1. Regionalplanänderung

Nr. 01 – Kommunaltabelle Düsseldorf

Auszug Grünordnungsplan 2025 Stadt Düsseldorf

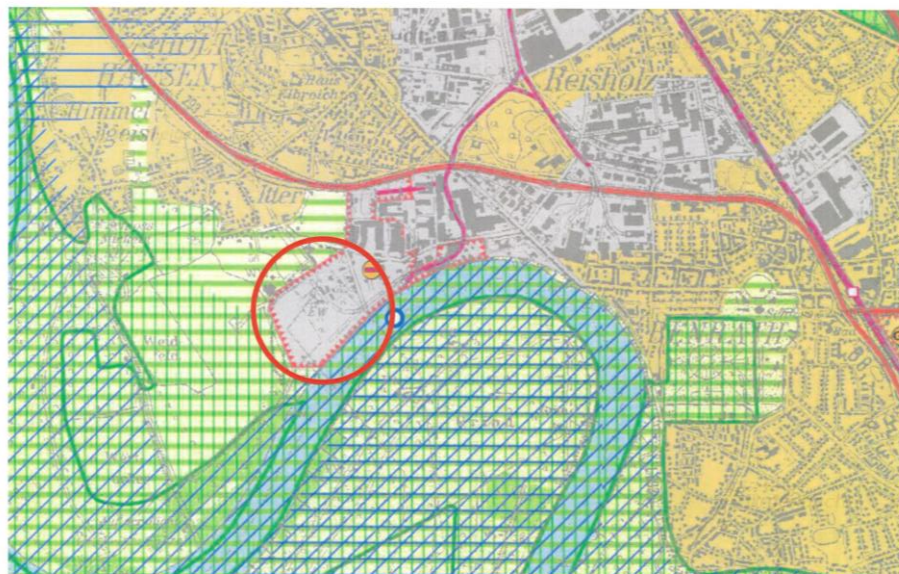
Aus der Öffentlichkeit wird beanstandet, dass das Schutzgut „Tiere/Pflanzen/Biologische Vielfalt“ im Umweltbericht nicht ausreichend berücksichtigt worden ist. **Dieser Anregung wird nicht gefolgt.** Das Schutzgut „Tiere, Pflanzen“ (Lage innerhalb eines geschützten Biotopes, Lage innerhalb eines NSG-würdigen oder regional-bedeutsamen Biotopes, Lage innerhalb eines Biotopverbundes) wurde geprüft und berücksichtigt. Eine Beeinträchtigung dieser Schutzgüter liegt nicht vor. Die Bedeutung für den Grünordnungsplan der Stadt Düsseldorf wurde ebenfalls berücksichtigt.

Plandarstellung 1 : 50.000
Regionalplan Düsseldorf

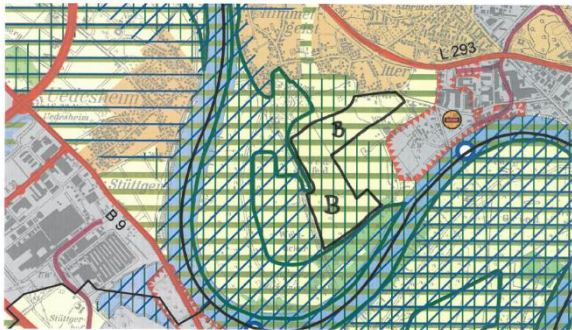
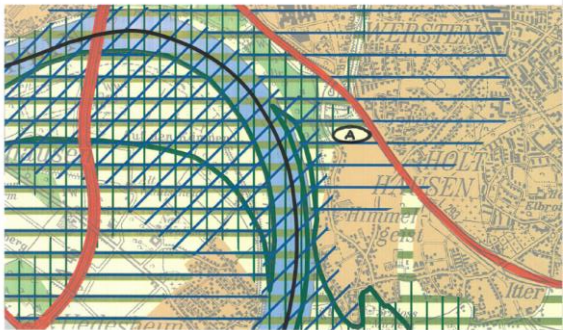
Dem Flächenvorschlag wird nicht gefolgt. Das Ziel 6.1-4 LEP NRW „keine bandartige

Entwicklung in den Freiraum“ steht einer solchen Entwicklung entgegen. Die standörtliche Ausstattung ist sehr schlecht zu bewerten. Die überschlägige Ermittlung ergibt 0 Punkten bei der Infrastruktur. Es ist auch keine geeignete Struktur vorhanden, um Infrastruktur zu schaffen. Zudem ist der größere südliche Teil des Flächenvorschlages, für den schon ein B-Plan-Entwurf besteht, entgegen den Ausführungen in der zweiten Stellungnahme im Rahmen einer parzellenunscharfen Betrachtung dem bestehenden ASB zuzuordnen. Des Weiteren birgt die Fläche ein gewisses Risiko für den Grundwasserschutz aufgrund der Nähe zur WSZII.
